**MEMOIRE DE REPONSE A L'AVIS DE L'AUTORITE
ENVIRONNEMENTALE
PROJET DE CENTRALE PHOTOVOLTAÏQUE AU SOL SUR
L'ANCIENNE DECHARGE D'HAMAHA**

**COMMUNE DE MAMOUDZOU
ILE DE MAYOTTE**

Etude N° AR2101

Figure 1 : Déplacement (en cm) enregistrés sur une douzaine de stations GPS à Mayotte et dans les alentours entre janvier 2017 et janvier 2021 (Source : Bulletin n°26 du 1^{er} au 31 janvier 2021, REVOSIMA)

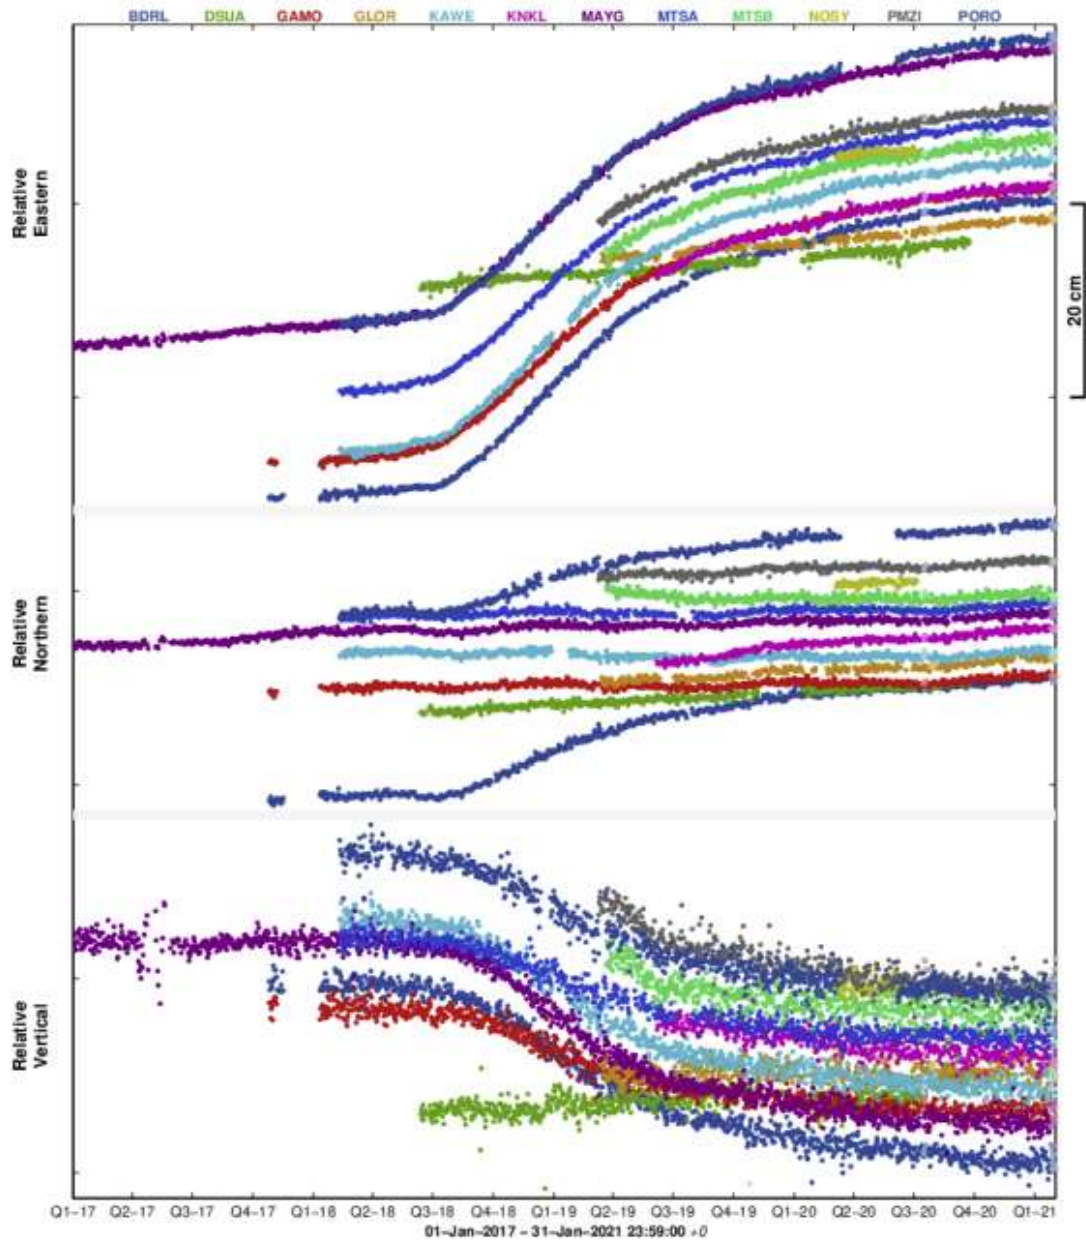
« L'AE recommande de prendre en compte dans le projet la subsidence du territoire et les essais de séismes. »

Le dernier bulletin de l'activité sismo-volcanique à Mayotte publié en janvier 2021¹ mentionne que « les déplacements de surface mesurés depuis le début de la crise par les stations GPS de Mayotte indiquent :

- a) Un déplacement d'ensemble des stations GPS de Mayotte vers l'Est d'environ 21 à 25 cm ;
- b) Un affaissement (subsidence) d'environ 10 à 19 cm selon leur localisation sur l'île.

A noter que depuis avril-mai 2019, un ralentissement des déplacements est observé et depuis mars 2020, la subsidence est devenue négligeable sur certaines stations GPS (tels que MTSA, MTSB, PORO).

Au regard des études en cours et du ralentissement des déplacements, il s'avère donc complexe d'estimer dans 10 ou 20 ans l'affaissement de l'île et de caractériser avec précision le risque de subsidence de l'île. Rappelons, enfin, que la décharge se situe à minimum 30 m NGM.

Figure 3 : Schéma illustrant l'effet des panneaux sur l'écoulement des eaux de pluie (Source : Guide de l'étude d'impact de projet photovoltaïque, 2011)

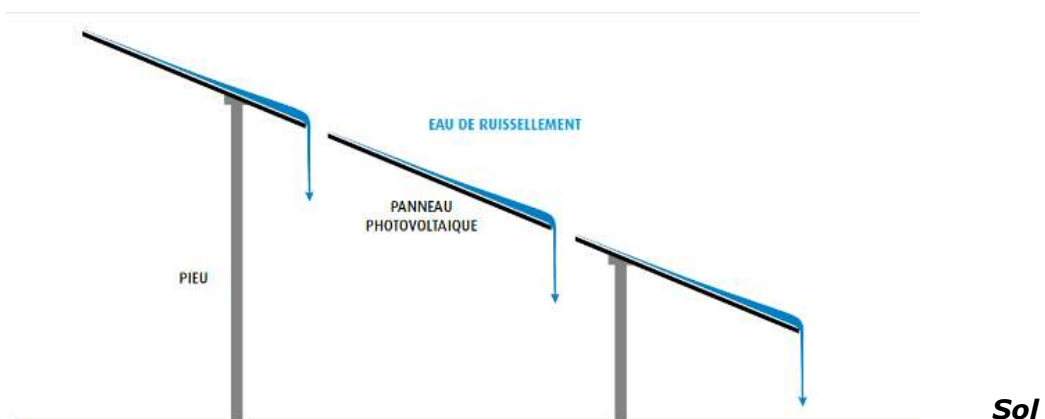
« L'Ae recommande de démontrer que l'impact de la concentration des eaux météoriques au pied des panneaux photovoltaïques sera minime, ou mettre en place des mesures conservatoires pour limiter cet impact. »

La présence des panneaux solaires peut entraîner une accumulation d'eau sur les structures qui est à même de produire un effet splash au pied des rangées de panneaux (accumulation d'eau en un point donné aux pieds des panneaux sur les zones les plus planes). Ici, des espaces existent entre chaque panneau d'une même table, permettant l'écoulement et évitant la concentration des eaux en bas de chaque structure (et ainsi une érosion localisée).

Lors d'épisodes pluvieux, l'eau tombant sur chaque panneau va s'écouler dans le sens d'inclinaison de ce dernier vers le sol. Cet écoulement se fera au niveau de l'espacement entre chaque module de la structure.

La concentration des eaux de ruissellement se fera sur de faibles surfaces (à l'échelle du module). Ce phénomène de concentration des eaux météoriques ne sera à l'origine d'un phénomène d'érosion faible en pied de panneau puisque les eaux seront réparties sur l'ensemble des linéaires de panneaux.

Figure 5 : Localisation des ouvrages de gestion des lixiviats (Source : Etude de compatibilité, Chassagnac Conseils, juillet 2020)

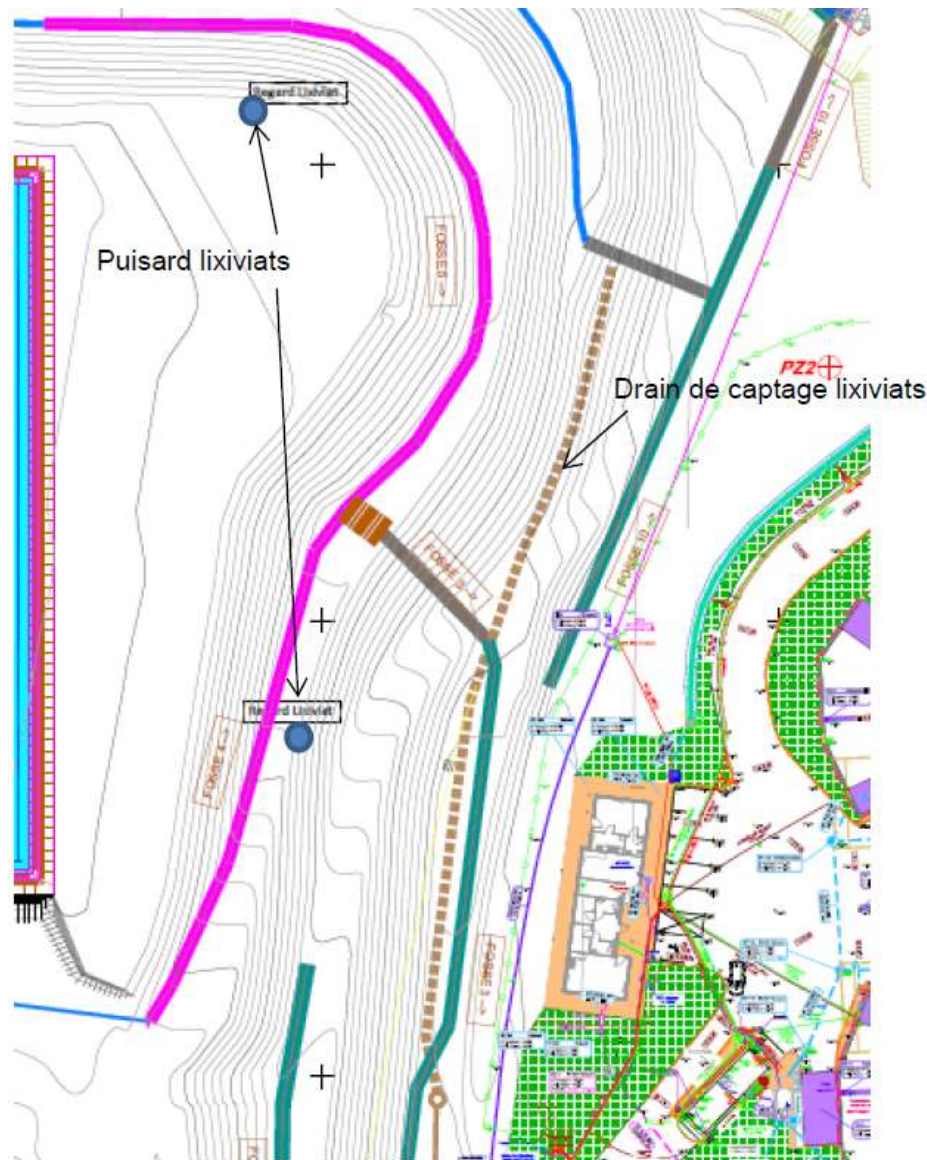
« L'Ae recommande de fournir des données sur la composition chimique des lixiviats ainsi que sur leur impact avéré ou potentiel sur la mangrove. »

La production permanente de lixiviats sur le site est gérée via deux puisards de pompage des lixiviats ainsi qu'un drain de captage situé en pied de talus est des casiers 2 et 3. Ils sont localisés sur la figure suivante.

L'objectif de ces ouvrages est de **maintenir un niveau bas de lixiviats dans le massif de déchets**. Leur fonctionnement est indispensable pour garantir la stabilité géotechnique du massif de déchets et des talus en particulier.

Le projet photovoltaïque ne devra pas gêner la maintenance du site. Le gestionnaire de l'ISD, en relation avec l'exploitant de l'installation photovoltaïque (AKUO ENERGY OCEAN INDIEN), devra veiller au pompage régulier des lixiviats. Or, l'étude de comptabilité des installations photovoltaïques avec l'ISD d'Hamaha de Chassagnac Conseils, juillet 2020³, a démontré que « *L'implantation des structures PV n'entraient pas en interaction avec les éléments fonctionnels de gestion des lixiviats. L'accès aux 3 puisards de pompage des lixiviats reste libre.* »

Figure 6 : Aménagements hydrauliques prévus sur le site (Source : Etude Chassagnac Conseils, juillet 2020)

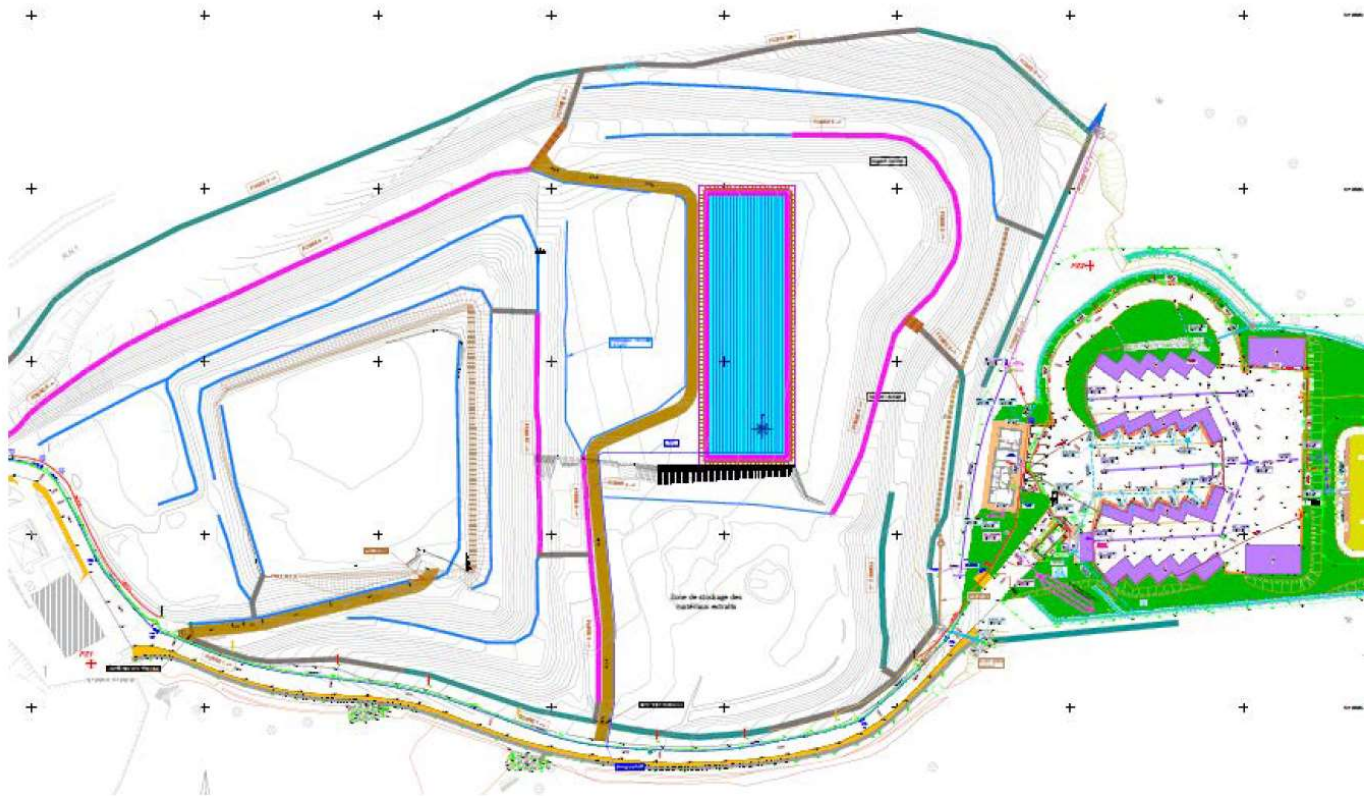
« L'Ae recommande de mieux prendre en compte dans l'étude d'impact le milieu récepteur des lixiviats et des eaux de pluie. »

Les écoulements hydrauliques sont ainsi maîtrisés par des ouvrages dimensionnés en fonction des flux locaux et l'aléa inondation n'est plus présent sur le site. Deux exutoires ont été dimensionnés : au Sud-Est et au Nord-Est. L'exutoire du Sud-Est rejoint une buse béton existante sous la piste tandis que l'exutoire au Nord-Est rejoint la zone humide.

La mise en place des installations photovoltaïques ne modifie pas les actuelles conditions hydrauliques du site (Chassagnac Conseils, juillet 2020, cf. Figure 6).

Figure 8 : Différentes vues des modules (Source : AKUO ENERGY)

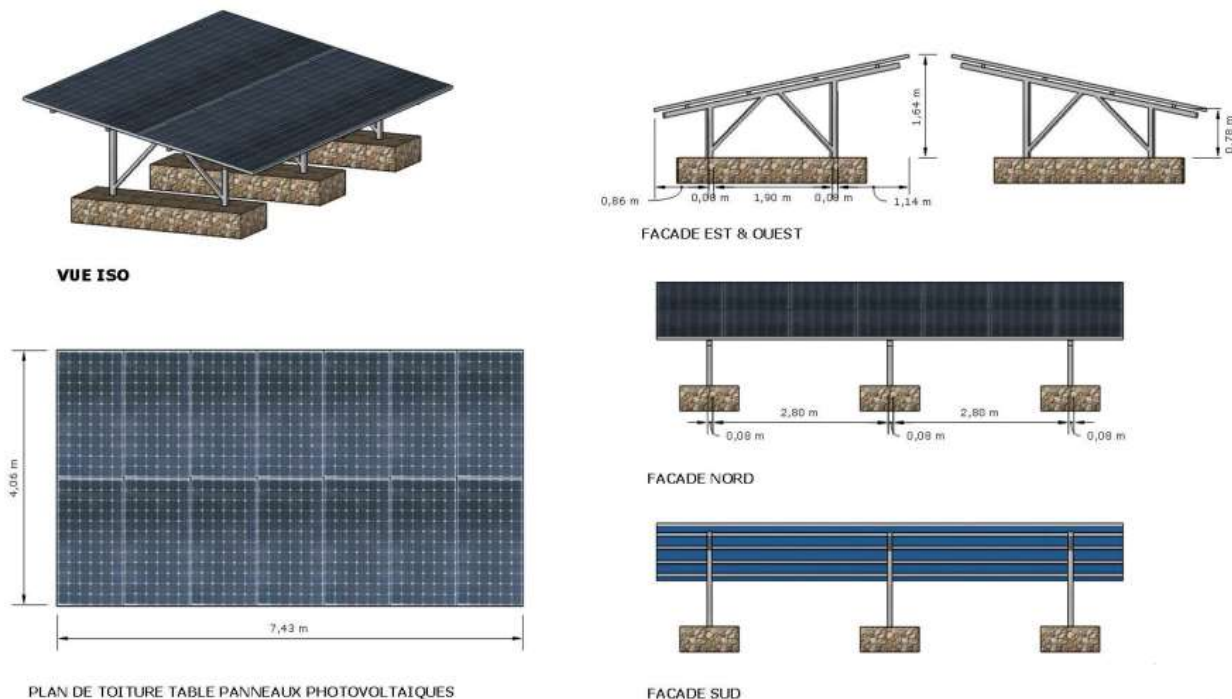
« L'Ae recommande de nommer clairement tous les « dispositifs » envisagés dans les mesures ERC proposées dans cette étude d'impact. »

Les modules installés dans le cadre de la centrale photovoltaïque d'Hamaha seront des SUNPOWER 460. Ces panneaux disposent d'un traitement permettant de limiter les phénomènes de reflets (cf. Figure 8). Cette mesure d'évitement « amont » est liée à la redéfinition du projet sur le volet technique. Le coût est intégré à la conception du projet.
